改善箇所説明図

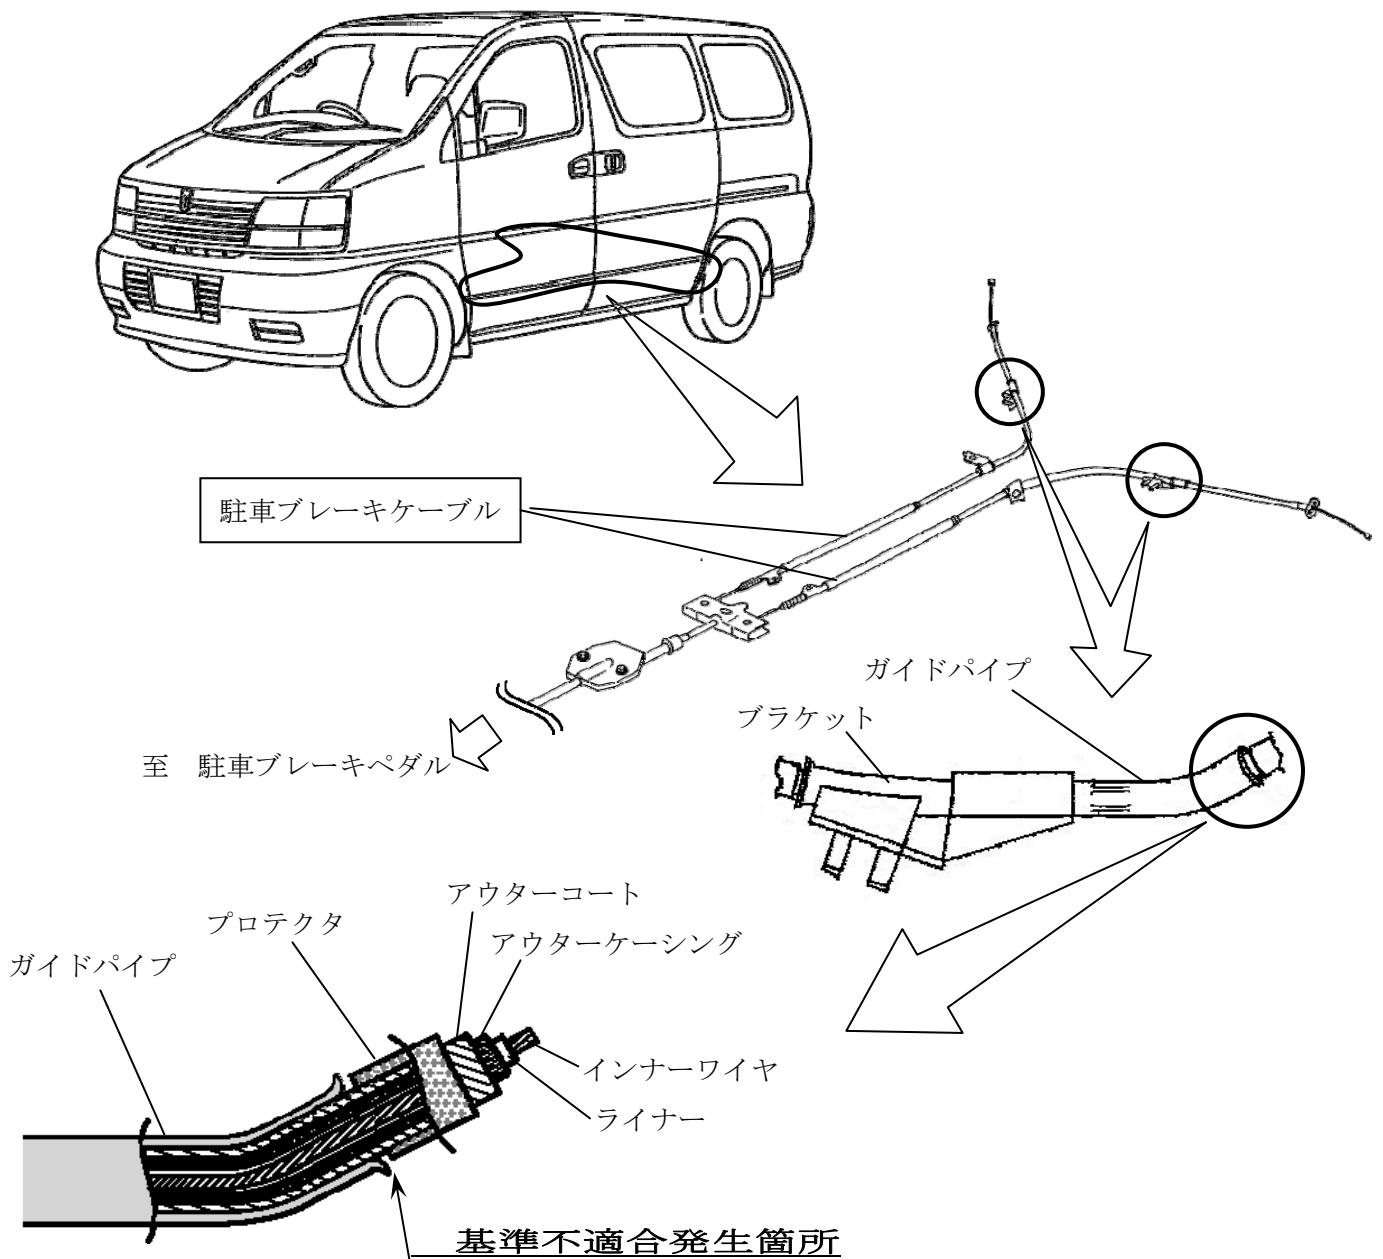
駐車制動装置において、駐車ブレーキケーブルを車両側に固定するブラケットのガイドパイプと当該ブレーキケーブルを保護するプロテクタの間に隙間があるため、砂や砂利等がガイドパイプ内に侵入し、当該ケーブルのアウターコートが摩耗するものがある。そのため、そのままの状態で使用を続けると、ケーブル内に侵入した水等よりアウターケーシングが腐食して折損し、インナーワイヤと干渉することがあり、最悪の場合、インナーワイヤが折損し、駐車ブレーキが作動しなくなるおそれがある。

全車両、当該駐車ブレーキケーブルを対策品と交換する。

識別：銀色のシールをモデルナンバープレートに貼り付ける。
